INFORME CONSOLIDADO DE LA EVALUACIÓN
DECLARACIÓN DE IMPACTO AMBIENTAL DEL PROYECTO “Nueva Planta de Tratamiento de
Agua Servidas para reúso de Antofagasta”

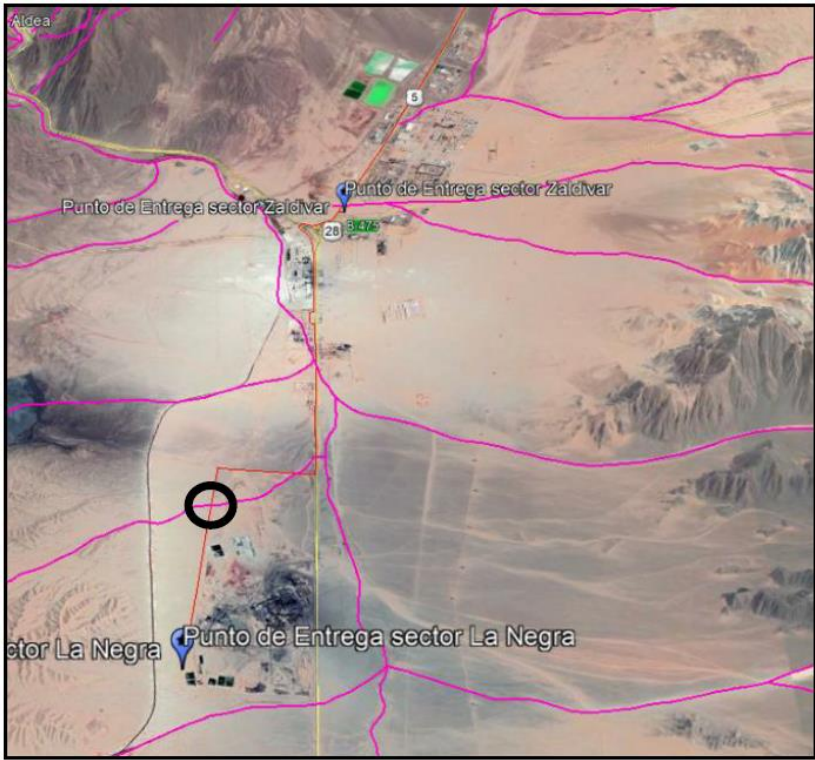
Al respecto, mediante ORD. N°434 de fecha 29 de octubre de 2020 de la Dirección Regional DGA, se pronuncia con observaciones a los antecedentes presentados por el Titular en la Adenda Complementaria de la DIA, señalando lo siguiente:

“Se ha identificado el permiso ambiental sectorial correspondiente al artículo 156 del Reglamento del Sistema de Evaluación de Impacto Ambiental, asociado a las obras de conducción de aguas que atraviesan cauces de corrientes discontinuas, respecto de lo cual la titular ha presentado en Anexo 3.6 PAS 156, de la presente Adenda Complementaria, contenidos técnicos y formales que acreditarían que las obras no implican contaminación de las aguas, no afectando entonces la vida o salud de los habitantes; debiendo el titular incorporar, como fuera solicitado, aquellos cruces correspondientes al tramo asociado al punto de entrega sector La Negra.”
